Änderungsantrag

AN/BV0012/2015/01

Betreff: Änderungsantrag Gestaltungsbeschluss zur barrierefreien Erneuerung der öffentlichen Verkehrsflächen "An der Wildbahn"

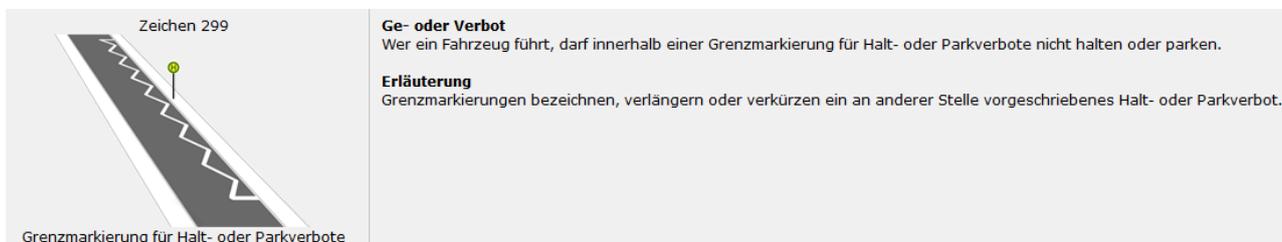
Die in den Planzeichnungen enthaltenen Einengungen der Straße im Bereich der betroffenen Kreuzungen werden nicht ausgeführt. Die Straßenbreite bleibt auf der gesamten Länge bei 7, 5 m.

Ziel der Einengungen ist es aus unserer Sicht, das Parken im Kreuzungsbereich zu verhindern und somit eine bessere Sicht für die Fahrzeugführer beim Passieren der Kreuzung zu schaffen. Dies kann jedoch auch einfacher mit dem Zeichen 299 auf der Fahrbahn erreicht werden. Nach Kommentaren der StVO begründet dieses Zeichen kein selbständiges Halte- oder Parkverbot, jedoch kann es beispielsweise einen 5-m-Bereich einer Kreuzung verlängern oder verkürzen. Vorteil dieser Lösung wäre, dass für den Begegnungs- und Ausweichverkehr mehr Platz zur Verfügung stehen würde.

Weiterhin ist davon auszugehen, dass bei diesem vereinfachten Straßenbau auch eine geringe Kosteneinsparung eintritt.
